**AVIS RELATIF À LA PROTECTION
CONTRE LES EVENTUELS EFFETS NOCIFS ET NUISANCES
PROVOQUÉS PAR LES RAYONNEMENTS NON IONISANTS
GÉNÉRÉS PAR DES ANTENNES ÉMETTRICES STATIONNAIRES**

Commune : HERBEUMONT - Exploitant : TELENET GROUP

Référence exploitant : LX6156P

Rapport n° 438 / 2025

Figure 1 : Vue en plan des lieux de séjour et des points de contrôle

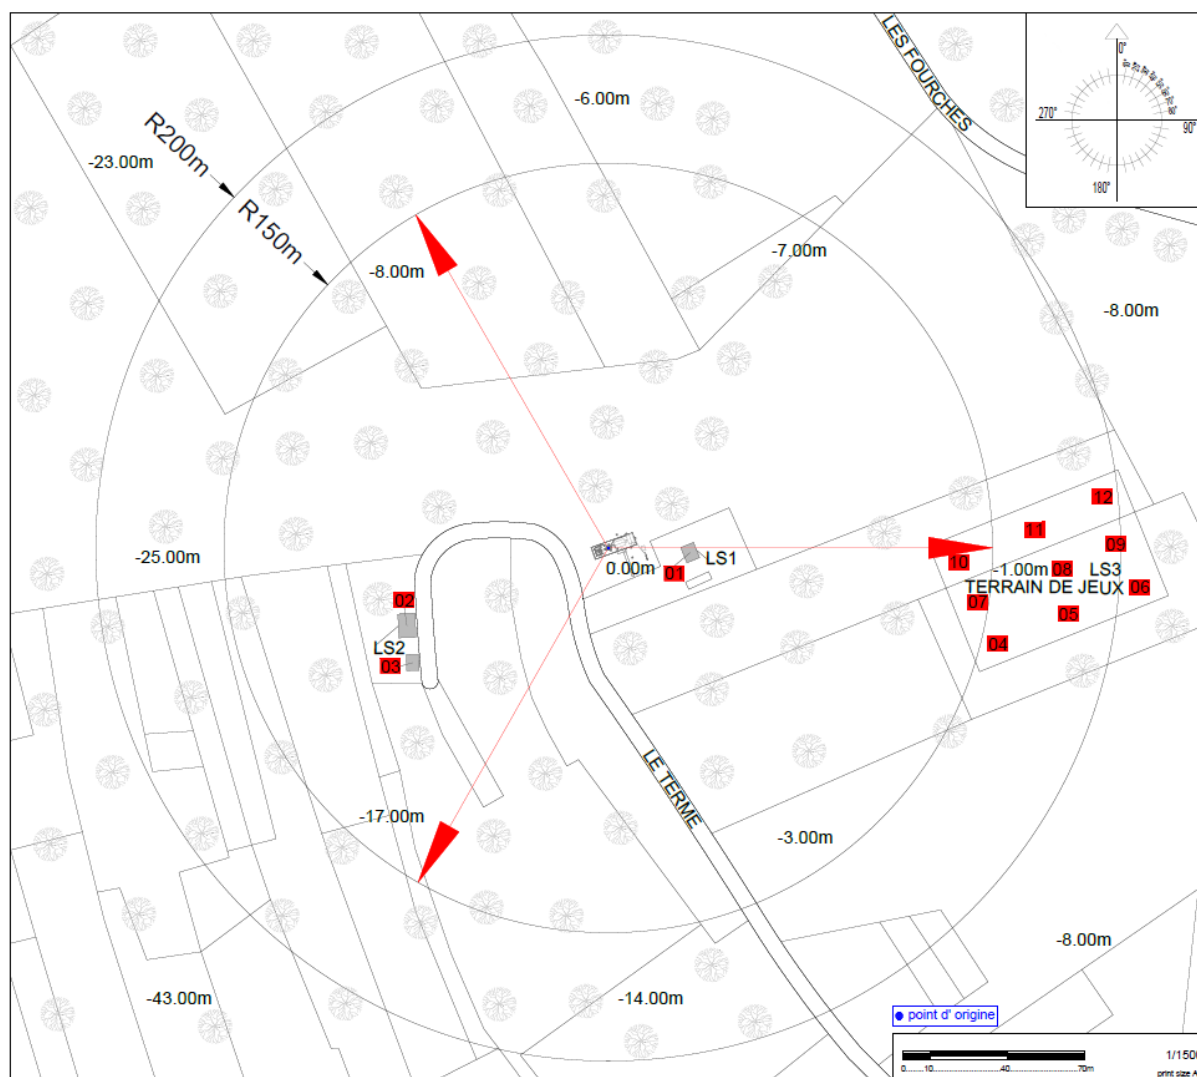
N° point de contrôle	LS	Atténuation (dB)	Indice d'exposition relatif à la limite par installation IE_i
11	LS3	0,0	0,255
4	LS3	0,0	0,245
8	LS3	0,0	0,239
5	LS3	0,0	0,233
7	LS3	0,0	0,231
12	LS3	0,0	0,206
9	LS3	0,0	0,194
10	LS3	0,0	0,188
6	LS3	0,0	0,177
1	LS1	3,0	0,057
3	LS2	3,0	0,009
2	LS2	3,0	0,006

En ce qui concerne les antennes de l'installation mentionnées dans le tableau 1, la distance maximale à laquelle la limite pourrait être atteinte, à l'extérieur, est égale à 90,8 m. S'il n'y a pas de LS à une distance inférieure, les antennes respectent forcément la limite d'immission.

Dans le cas des LS situés à l'intérieur des bâtiments, une atténuation d'obstacle est prise en compte et il en résulte que la distance maximale à laquelle la limite pourrait être atteinte se réduit à 64,3 m.

Figure 2 : Vue en plan des installations d'antennes dans un rayon de 300 mètres autour de l'installation faisant l'objet de la demande d'avis

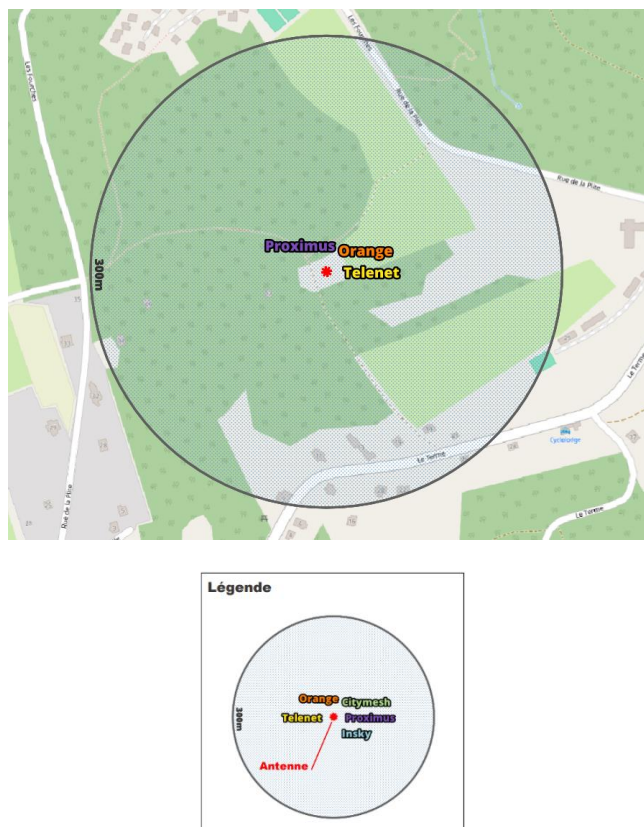
- il y a au plus 4 installations d'antennes émettrices stationnaires présentes dans la zone d'évaluation de 300 mètres de rayon représentée dans la figure 2, y inclus l'installation référencée dans le paragraphe 2 : la limite cumulative définie à l'article 4, §2 du décret est nécessairement respectée dans les lieux de séjour à l'intérieur de la zone d'évaluation de 300 mètres de rayon ;

- c) dans tous les autres cas, il a été vérifié que la limite cumulative définie à l'article 4, §2 du décret n'est pas dépassée dans les lieux de séjour sur base du nombre d'installations localisées dans la zone d'évaluation de 300 mètres de rayon représentée dans la figure 2, de leur localisation ainsi que des données inscrites dans la figure 1 et au paragraphe 4 du présent avis et dans les avis attestant le respect de la limite par installation ou de la limite abrogée de 3 V/m relatifs aux autres installations reprises dans la figure 2.

Compte tenu des considérations ci-dessus, il apparaît que l'intensité du rayonnement électromagnétique généré, dans les lieux de séjour situés dans un rayon de 300 mètres autour de l'installation référencée dans le paragraphe 2, par l'ensemble des antennes émettrices stationnaires de l'ensemble des exploitants du même site d'antennes émettrices stationnaires respecte la limite fixée à l'article 4, § 2 du décret.
